Implantation d'un terminal méthanier à Lévis Étude d'impact sur l'environnement

Complément à l'étude d'impact sur l'environnement

Réponses aux questions et commentaires
des agences réglementaires

Addenda B – Deuxième série de questions

Figure A-02

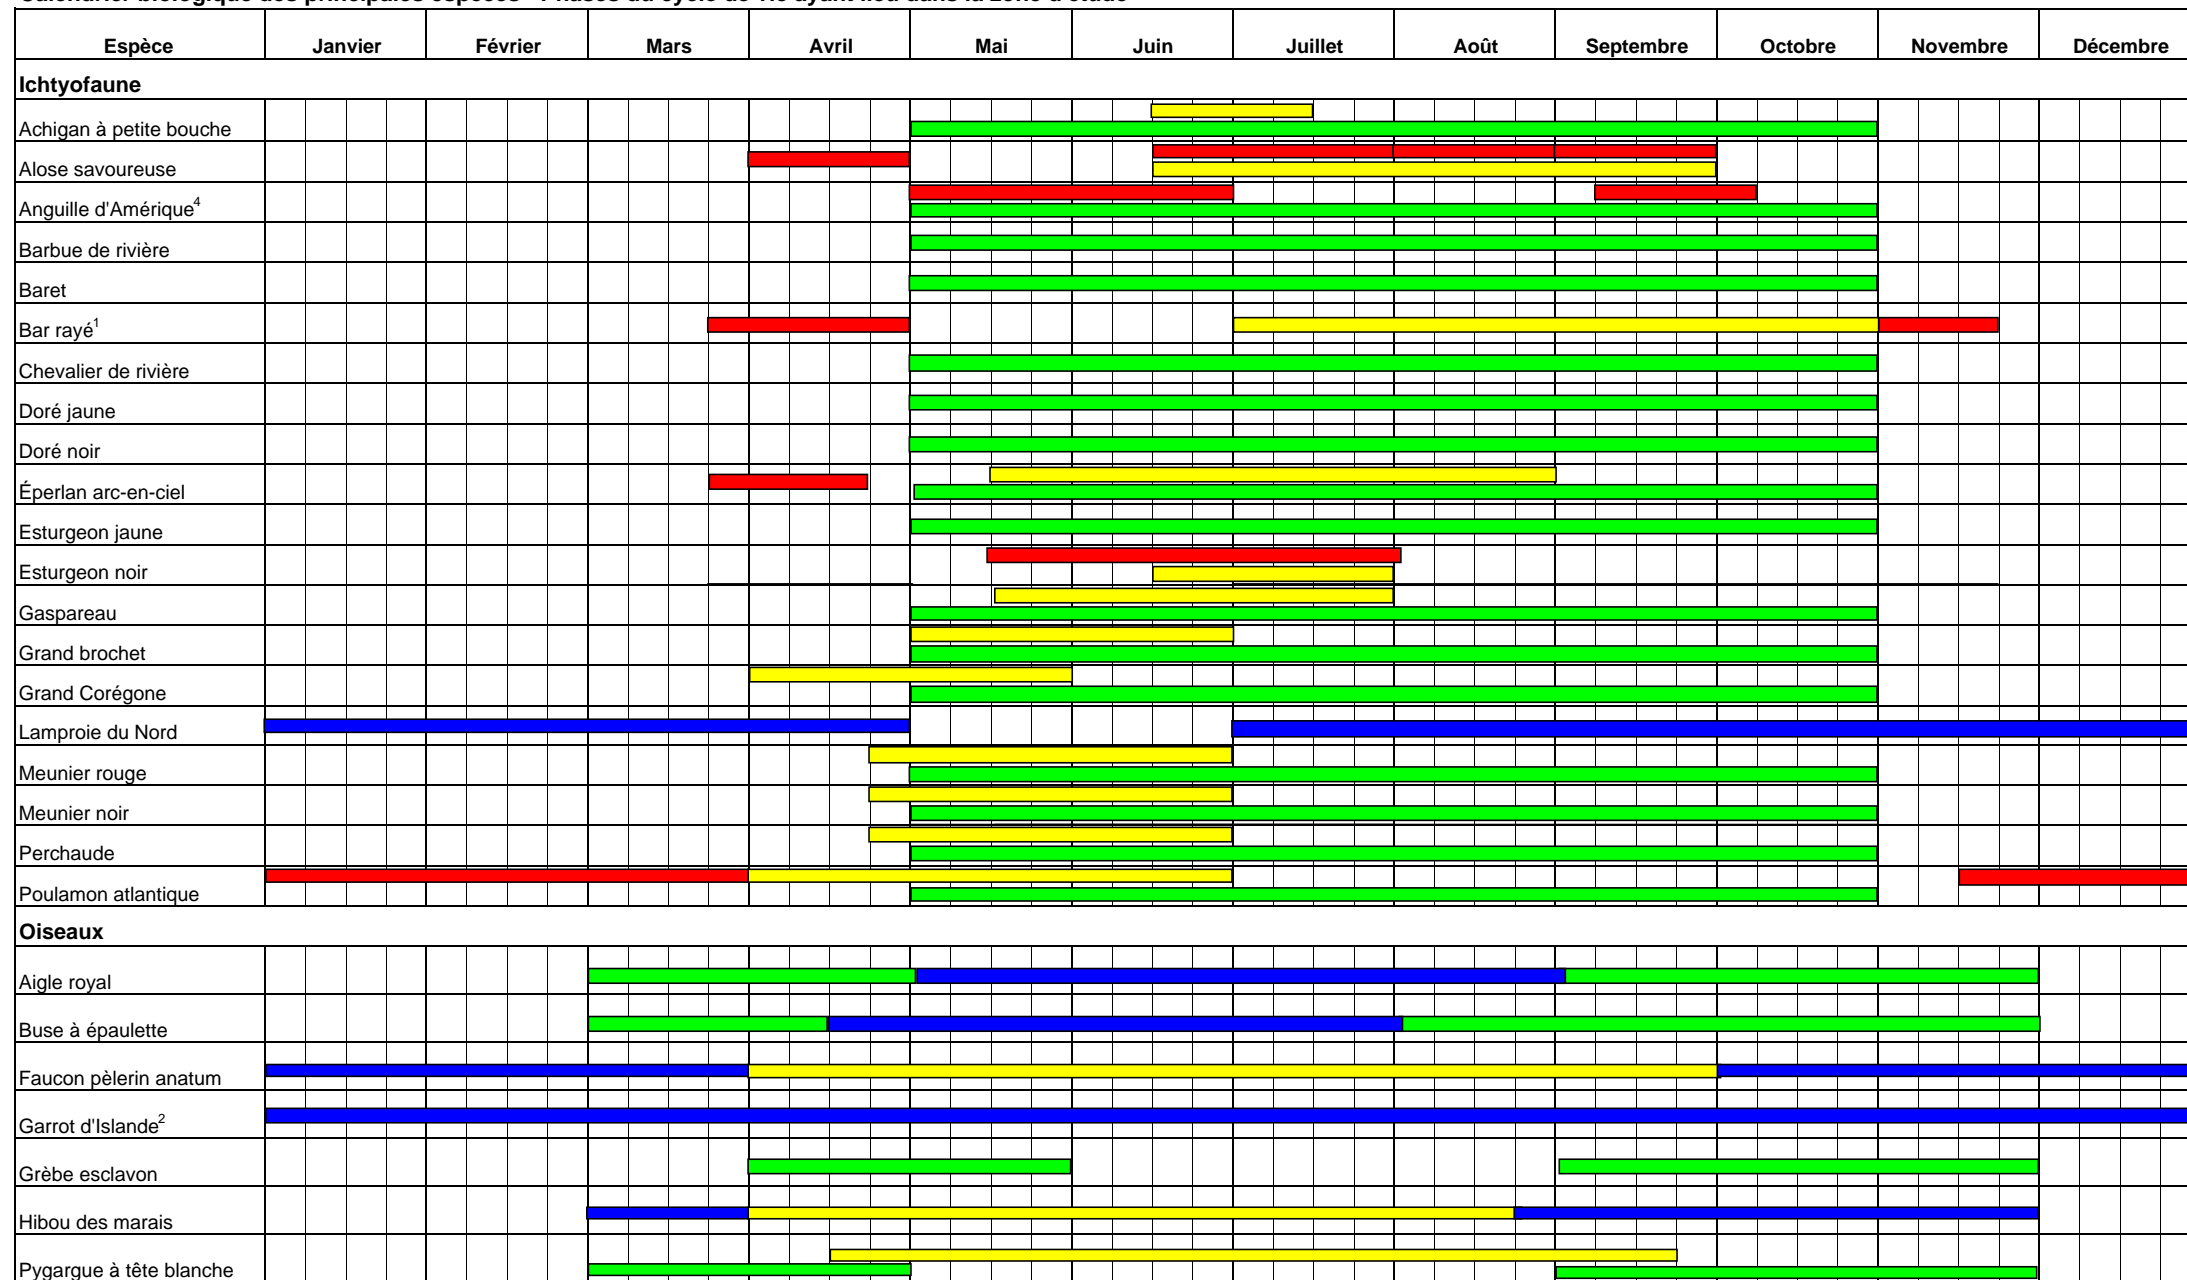
- A. *Indiquer à la figure A-7 à quel moment sera effectué le remblai de 1,25 ha en milieu riverain.*
- B. *La figure A-23 ne devrait pas se limiter aux espèces vulnérables mais inclure, tel que demandé à la question CA-058, le cycle vital des principales espèces retrouvées dans la zone d'étude.*

- A. Comme indiqué à la figure A-1, du complément à l'étude d'impact à la septième ligne de la section 'Construction du corridor de service', l'excavation du corridor et le remblai de la plate-forme riveraine seront réalisés de mai à décembre 2008. Compte tenu qu'il sera nécessaire de procéder d'abord aux excavations et à la construction de la route d'accès avant de procéder au remblai, on peut prévoir que le remblai sera mis en place approximativement à partir de septembre 2008.
- B. La figure A-02 à l'annexe As2 indique les informations demandées pour les principales espèces de la zone d'étude.
